佐世保市

工事技術調査結果報告書

調査対象工事 佐世保市 立神広場整備活用事業設計建設工事

写真-4 ガイダンス棟 堅樋末端

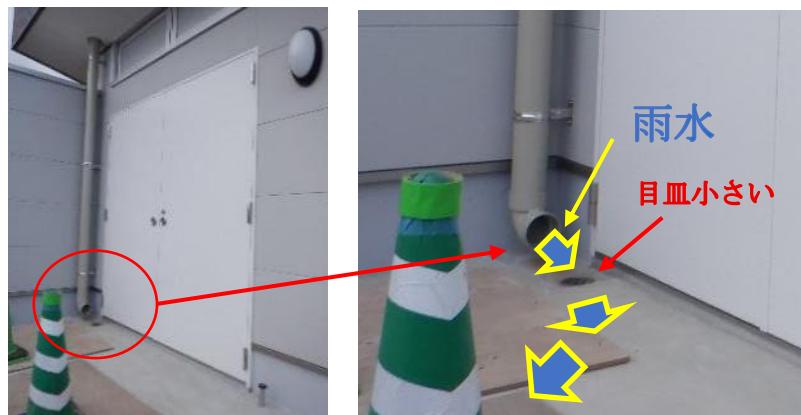
ガイダンス施設の堅樋は、堅樋つまりや破損時の際の交換を容易にするために、堅樋は床面で開放するように設計変更していた。しかし、受ける会所部分の目皿が小さく、通常の降

雨でも大量の雨水が犬走コンクリート床面に拡散されて敷地側溝へ流れていくことになる。その水みちとなる犬走コンクリート床面は、近い将来、緑黒く汚れていくことが容易に予想された。また、堅樋を開放した方向性も、ドアの方向へ向かっており問題であった。

◇ガイダンス施設の堅樋の末端の処理を再検討されたい。

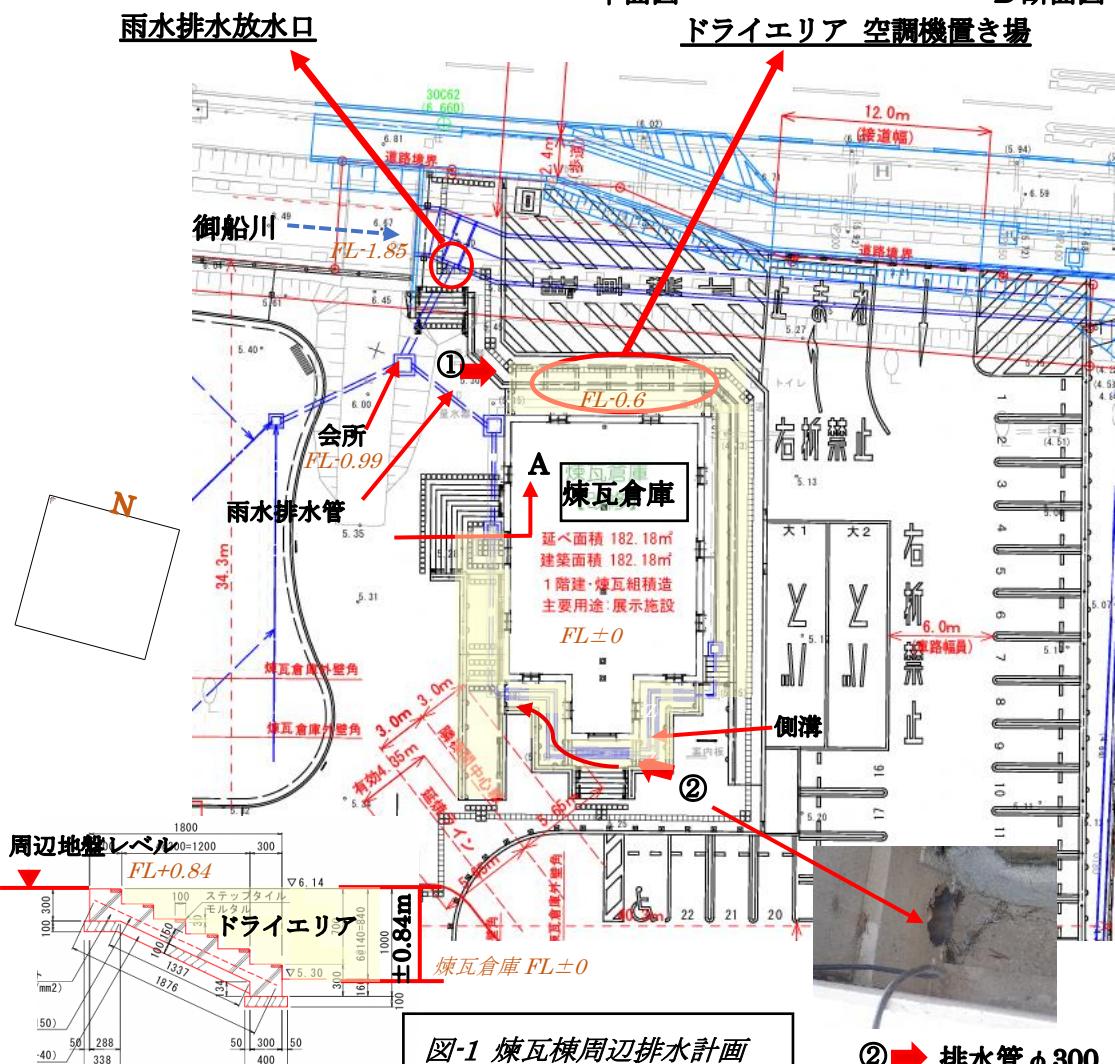
雨水排水系統の内、煉瓦倉庫と緑地の雨水排水系統を現地確認した。煉瓦倉庫には堅樋が4本あり、北東の堅樋の末端は砂利敷き部に浸透させ南西の堅樋用の会所へ排水が導かれ、南側オープン側溝を経て、残りの西側の2の堅樋の雨水排水と合流して敷地北側の最終雨水会所へ導かれている。最終雨水会所には緑地帯の雨水排水も導かれている。敷地北側の最終雨水会所から御船川への放流口（先行護岸工事において位置固定）へ埋設管で接続していた。

設計者から煉瓦倉庫の樋などについては、ガイダンス施設等で設定した想定雨水による雨水排水計算をしていないと説明を受けた。

前掲「2) 設計について⑪雨水排水計画」で、「御船川が溢れるほどの豪雨は想定していない」とのことだが、設計者は、過去の豪雨時、御船川の水位がどの高さまで上がってきたのか確認していなかった。御船川側への放流口の高さ以上あるいはそこまで水位が上がらなくても、川の本流の勢いに敷地内からの雨水排水管からの排水が負けて排水できず、煉瓦倉庫の方へ逆流する可能性がある。

ガイダンス施設等で設定した想定雨水時、もしくは、豪雨時、御船川からドライエリアへ雨水が逆流した場合、煉瓦倉庫が床上浸水したり、空調機が冠水し、空調機が使用不可になる危険性を危惧する。

◆煉瓦倉庫の雨水排水計算を行い、樋や側溝、埋設排水管の容量が、佐世保地区 5 年確率降雨継続時間 10 分 降雨強度 124.9mm/h（ガイドンス棟設計時想定）で容量確認をされたい。

また、御船川の豪雨時水位の記録が無いか調査されたい。

豪雨時など御船川の水流が強い場合、煉瓦倉庫からの雨水排水が御船川へ問題無く排水できるのか、机上検討で可能であれば検討されたい。検討が困難である場合は、ドライエリアが冠水して建屋が浸水したり、空調機を故障させない対策を別途検討されたい。別途対策が必要であれば、ドライエリアに豪雨時ポンプアップ機能を設ける、あるいは、建屋浸水を容認するなら、空調機エリアの前面に堰を設けるなどの対策（空調機効率悪化する可能性がある）が考えられる。
